Commissie Beschermwaardige Houtopstanden

Advies aanvraag

Invullen door aanvrager:	
Boomsoort wetenschappelijk	Salix sepulcralis 'Chrysocoma'
Boomsoort NL	Gele treurwilg
Locatie	Mozartkade t.h.v. nr. 8 (Zuid)
BoomID	GISIB: 996491 GeoVisia: 524437
Datum adviesaanvraag	26-9-2025 losse documenten / 10-10-2025 als formulier
Reden adviesvraag	SIG-melding
Bijlagen	Paspoort monumentale boom

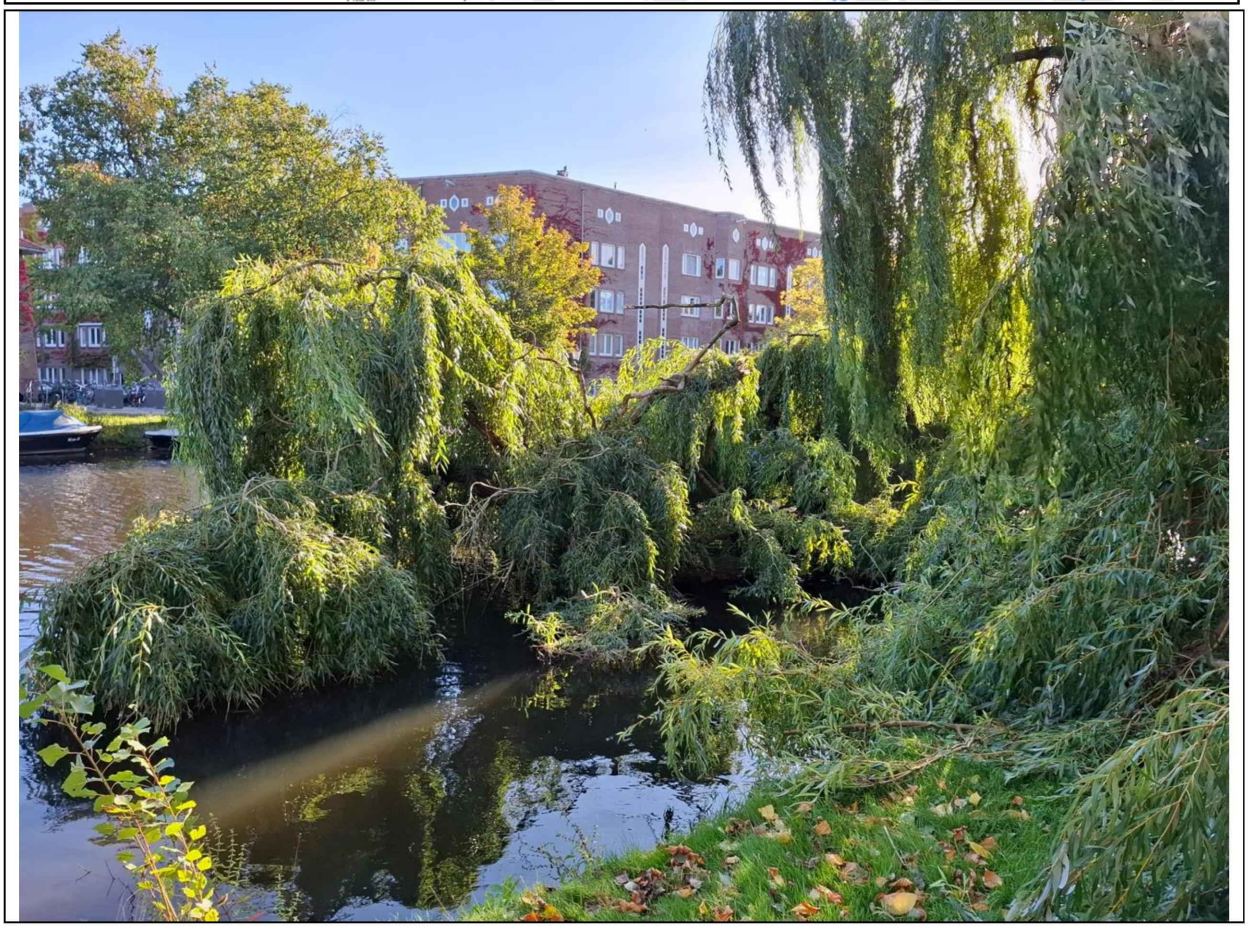
Reden aanvraag ~~kap / verplant /~~ > 20% snoei*
Op 28-8-2025 is er een melding Openbare Ruimte gemaakt, achteraf blijkt door een vaarweg-inspecteur van Nautisch Toezicht: "Boom groeit enorm over het water waardoor het doorvaartprofiel in gevaar komt."

Op 26-9-2025 heeft de boomadviseur de locatie geschouwd en foto's gemaakt. Zijn bevindingen: "Normaal gesproken vind ik dat z'n boom prima ligt maar in dit geval vind ik dat hij toch flink ingenomen moet worden om wat meer ruimte en zicht te creëren."

De boom groeit deels horizontaal over het Noorder Amstelkanaal, bij een bocht. Het Noorder Amstelkanaal is een primaire watergang. Op verzoek van het CBH is aan Nautisch Toezicht gevraagd wat de minimale breedte van de vaarweg is en of de boom in de huidige vorm een gevaarlijke situatie oplevert. Er is opnieuw een schouw uitgevoerd op 22-10-2025 waarna het volgende geconcludeerd werd: "Ik ben op locatie geweest en mijn advies als 5.1, 2, e s dat de vaarweg op het Noorder Amstelkanaal wel degelijk een gevaar op kan leveren voor de scheepsvaart omdat de bomen overhangen over de vaarweg, daarnaast is er ook bijna geen zicht als er tegenliggers zijn. Het doorvaartprofiel is daar 13 meter en dat wordt nu niet gehandhaafd door de overhangende takken. Mijn mening is dan ook op de

wilg te snoeien zodat het doorvaartprofiel gehandhaafd blijft en het voor de scheepsvaart weer veilig wordt."

De Commissie Beschermwaardige Houtopstanden adviseert geen vergunning voor snoei van meer dan 20% te verlenen. Snoei tot 20% is wel mogelijk.

De noodzaak voor het meer dan 20% snoeien is onvoldoende aangetoond. De alternatieven voor de voorgenomen ingreep zijn onvoldoende onderzocht en de keuze is onvoldoende onderbouwd.

Onderbouwing:
Bij haar advisering is de commissie gebonden aan de gemeentelijke bomenverordening. Deze stelt in artikel 5, lid 2 dat alleen van het verbod tot vellen van een beschermwaardige houtopstand kan worden afgeweken indien sprake is van zwaarwegende omstandigheden. Naar ons oordeel is kan de veiligheid voor het vaarverkeer geborgd worden met snoei van minder dan 20%.

Geadviseerd wordt om de wilg zodanig te snoeien dat
- De vorm en karakter van de boom behouden blijft
- Het zicht voor het vaarverkeer in de bocht vanaf beide kanten weer voldoende is.
